放射性物質分析・研究施設第1棟の 風量不足の対応状況について

2021年 12月8日

東京電力ホールディングス株式会社
国立研究開発法人日本原子力研究開発機構

放射性物質分析・研究施設第1棟における ALPS処理水分析について

< JAEA 第1棟 換気空調系統図 >

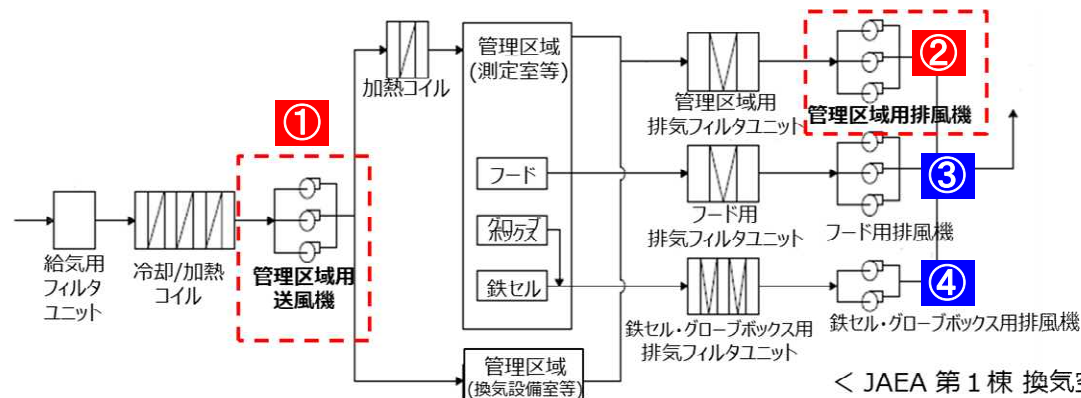
名古屋大山本先生からのコメント：フード用排風機と鉄セル・GB用排風機について管理区域用の送排風機と同時起動させた場合に風量がでるか否か

- 送排風機を施設運転時の台数をすべて稼働させた場合、①②の管理区域用の送排風機が所定風量に対して、20%程度の風量不足
- 一方、③フード用排風機、④鉄セル・グローブボックス用排風機は所定風量（仕様）を満足

送排風機を所定台数ですべて稼働時の結果			
	運転台数	仕様	風量[m ³ /h]	仕様に対する割合
①管理区域用送風機	2台	270,000	211,000~218,000	78~81%
②管理区域用排風機	2台	150,000	114,000~121,000	76~81%
③フード用排風機	2台	118,850	128,000	108%
④鉄セル・GB用排風機	1台	1,370	1,480	108%

図2. 実施計画申請時の考え方

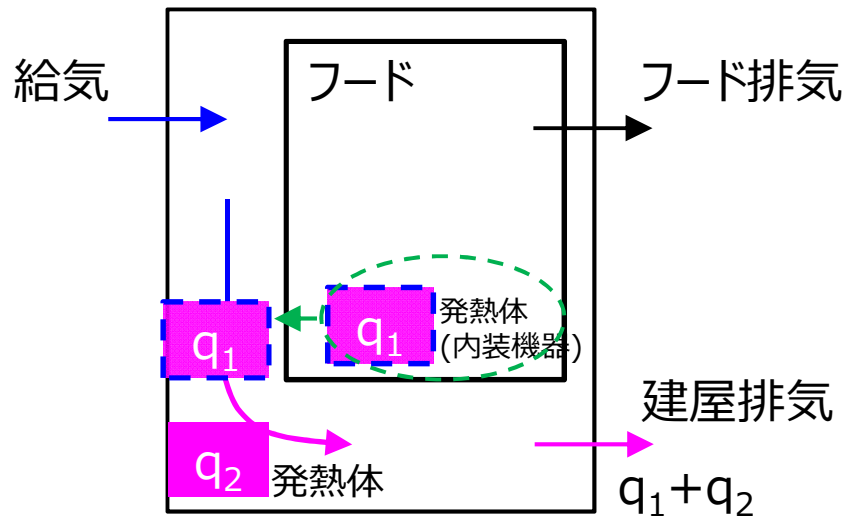
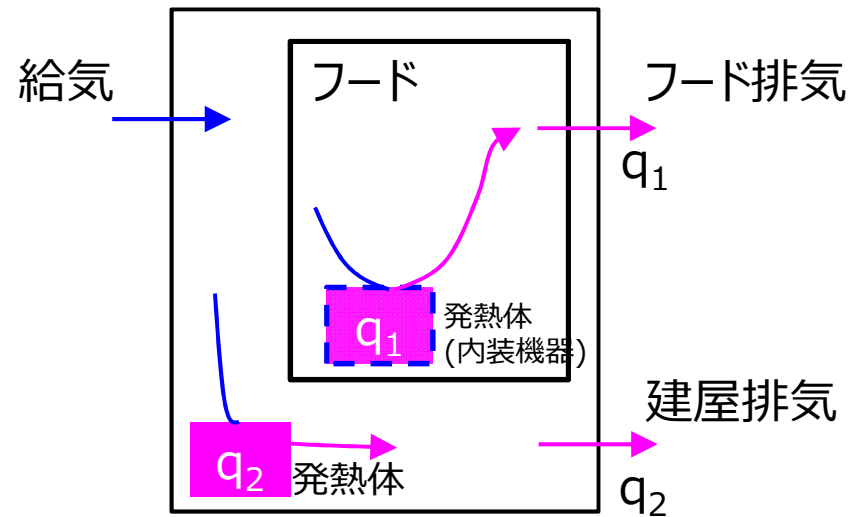
機器発熱量について、実施計画申請時の考え方はフード内に設置又はフード内で使用する機器(以下の図で「内装機器」という。)の発熱も管理区域用排風機(以下の図で「建屋排気」という。)で除去する熱量に含める保守的な(安全側の)考え方としていた。(図2)

内装機器の発熱は、フード用排風機(以下の図で「フード排気」という。)で除去されることから、実態に合わせて建屋排気での除去に含めない考え方に見直した。(図3)
